# 島根原子力発電所 2 号炉 溢水による損傷の防止等，安全施設， 外部事象の考慮及び竜巻影響評価について

(審査会合からの変更内容及びコメント回答)

令和 2 年 8 月  
中国電力株式会社

図1 浸水防護重点化範囲内に設置する海域と接続する低耐震クラスの機器及び配管への浸水対策

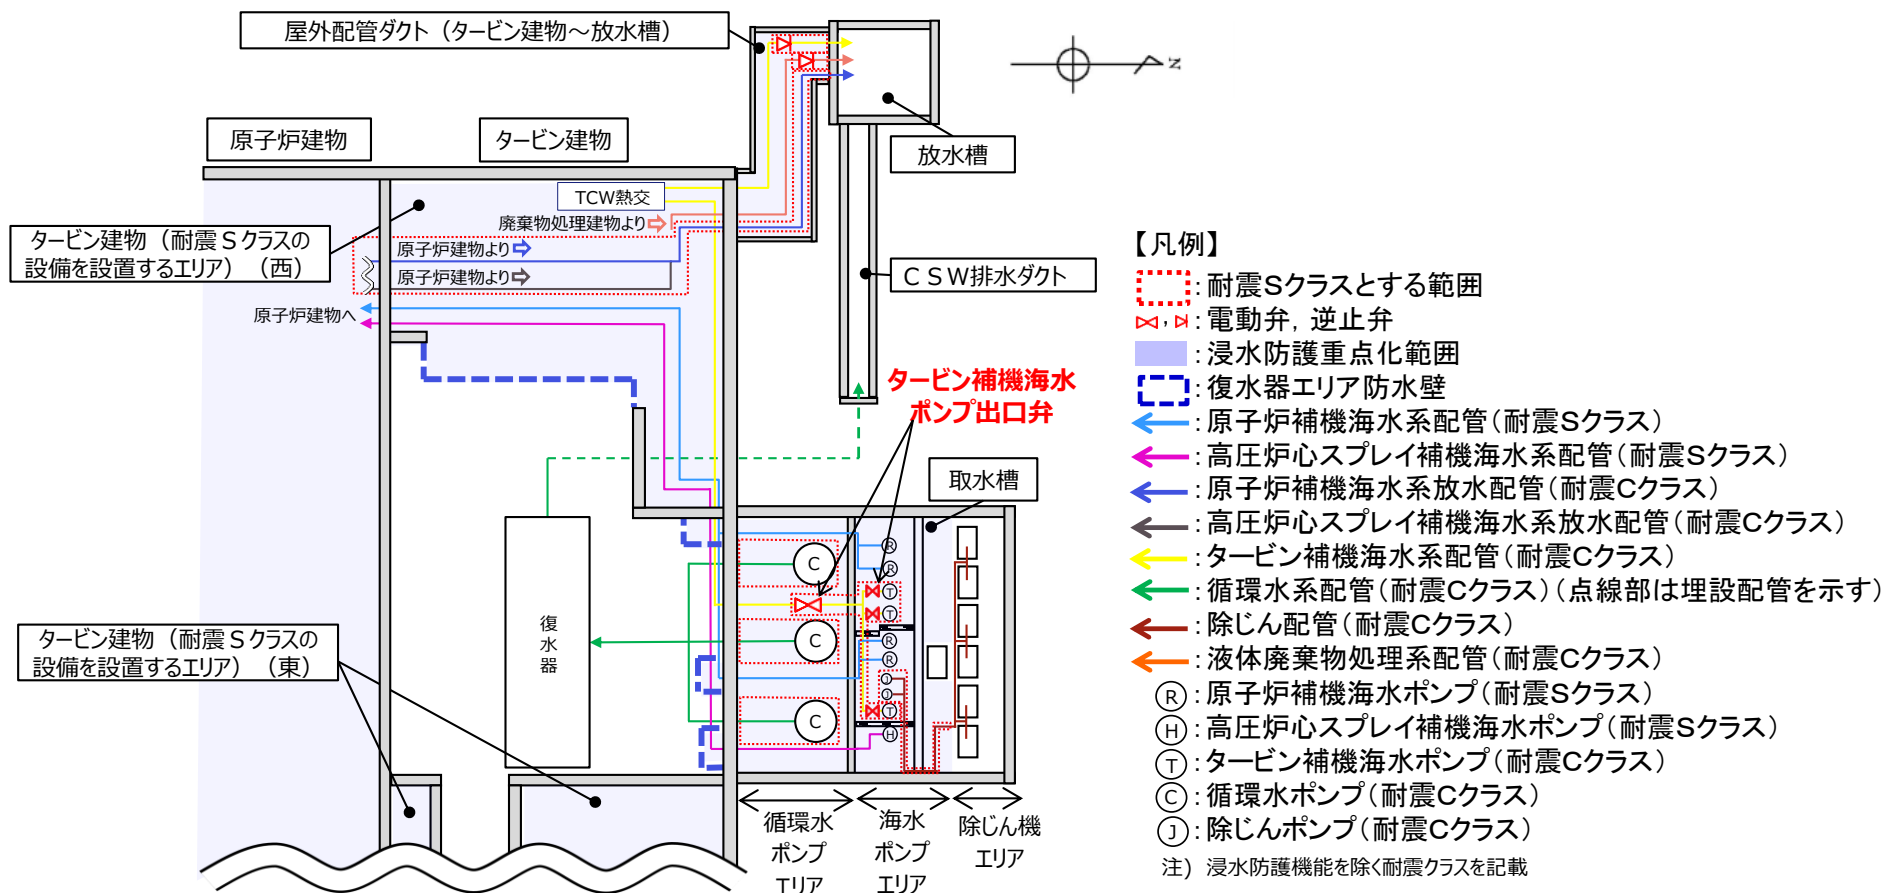
タービン補機海水ポンプ出口弁を設置するインターロックをMS-1相当に位置付けて他条文で説明する方針について、施設に求められる安全機能と閉止できなかった場合の影響の観点も踏まえてどのような設計を行う方針であるかが明確になるよう説明すること。

- タービン補機海水ポンプ出口弁の弁閉止インターロックは、耐津波設計においてタービン建物（耐震Sクラスの設備を設置するエリア）及び取水槽循環水ポンプエリア（以下、「タービン建物等の浸水防護重点化範囲」という）への津波の流入を防止する浸水防止設備であり、浸水防止機能を有している。
- タービン補機海水ポンプ出口弁を含む第5条（津波による損傷の防止）における浸水防護重点化範囲内に設置する海域と接続する低耐震クラスの機器及び配管への浸水対策を図1に示す。

島根原子力発電所周辺の地滑り地形分布図

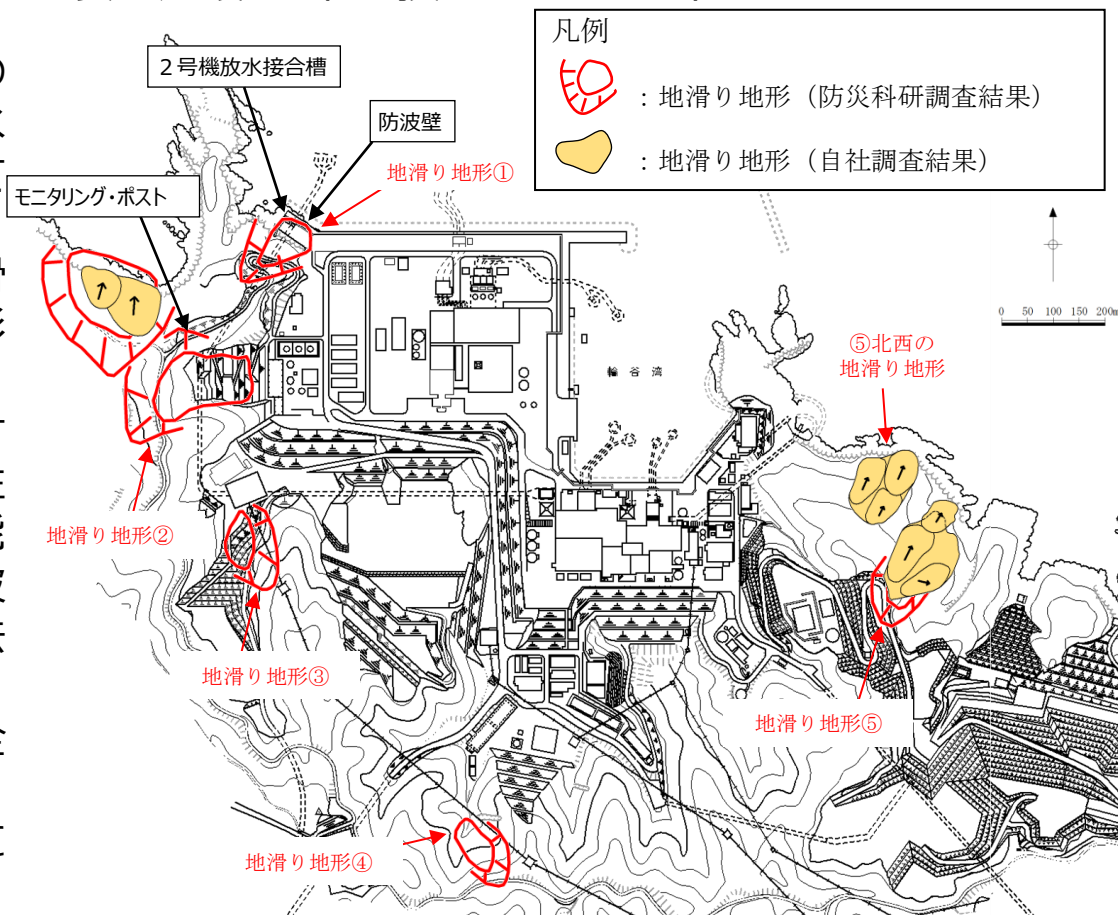
- 地滑りのハザードレベルについては、現在別途審査中であるため、その結果を踏まえて改めて説明すること。（第770回審査会合 令和元年9月12日）
- 土石流危険区域に含まれる重要施設を示すとともに、その代替施設が土石流の影響を受けないことを説明すること。（現地調査 令和元年9月20日）

- 下図に示す防災科学技術研究所（以下、「防災科研」）の調査結果である地滑り地形①～⑤のうち、次頁に示すとおり、①～④に対してはいずれも地滑り地形ではないと評価している。
- また、下図のとおり、地滑り調査の結果抽出された地滑り地形⑤及び⑤北西の地滑り地形の範囲に安全施設は存在しないことから、地滑りにより安全施設の機能を損なわないことを確認した。

- なお、防災科研調査の地滑り地形①の範囲にある安全施設として2号機放水接合槽があり、また津波防護施設として防波壁がある。

自社調査の結果、深層崩壊に伴う地滑り面は認められないことから、地滑り地形ではないと判断される。

しかし、防災科研調査の地滑り地形付近において確認された礫質土及び粘性土については、過去の表層すべりの可能性が完全に否定できないことから、防波壁周辺斜面の安定性確保のため、撤去することとする。

- また、地滑り地形②の範囲にある安全施設としてモニタリング・ポストがあるが、現在は人工改変が加わり地滑り土塊に相当する土砂は撤去されていることから、地滑りは想定されない。
